特別高圧計器用変成器 梱包仕様変更のお知らせ

扱 整理番号	A 山-1548	日付	2022年9月 三菱電機(株)福山製作所	件名	特別高圧計器用変成器 梱包仕様変更のお知らせ
-----------	-------------	----	-------------------------	----	---------------------------

表1 木箱梱包について（例：EV-2X 横形の木箱）

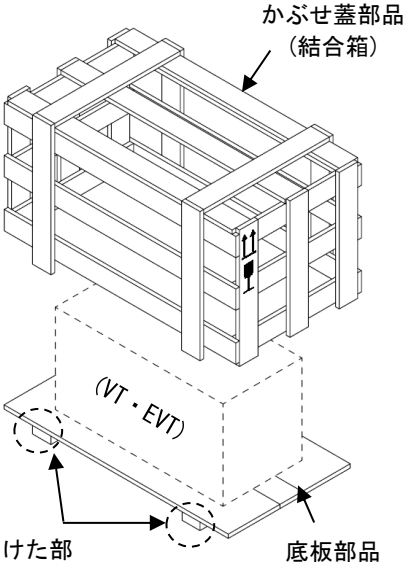
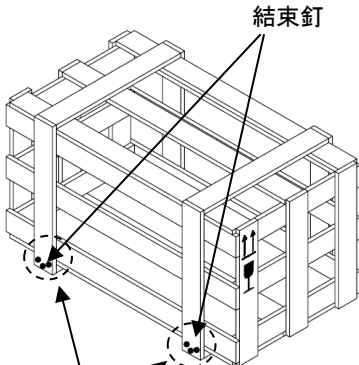
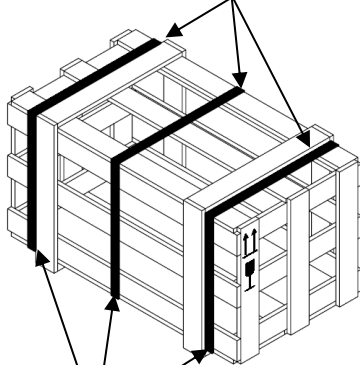
- (1) 木箱梱包（木箱の固定）：かぶせ蓋部品と底部品の固定

木箱のかぶせ蓋部品と底板部品の固定方法を、結束釘から梱包用バンドへ変更いたします。

変更後は、ノコギリ等による解体作業が不要であることから、作業の短縮化、安全面の改善、木箱再利用などの効果が見込めます。詳細は、下表をご確認お願いいたします。

木箱梱包	変更前	変更後
	結束釘により固定	梱包用バンドにより固定
	 <p>結束釘</p> <p>底板部品のけた部に結束釘を打ち、かぶせ蓋部品と底板部品を固定しています。 (釘打ちは4カ所(裏面含む)) ※開梱にはノコギリ等での解体作業が必要となります。</p>	 <p>梱包用バンド 材質 (PP: ポリプロピレン)</p> <p>かぶせ蓋部品と底板部品を梱包用バンドで、締め付けることで固定しています。</p> <p>※開梱は梱包用バンドを外す又は切断することで、木箱の解体が可能です。</p>
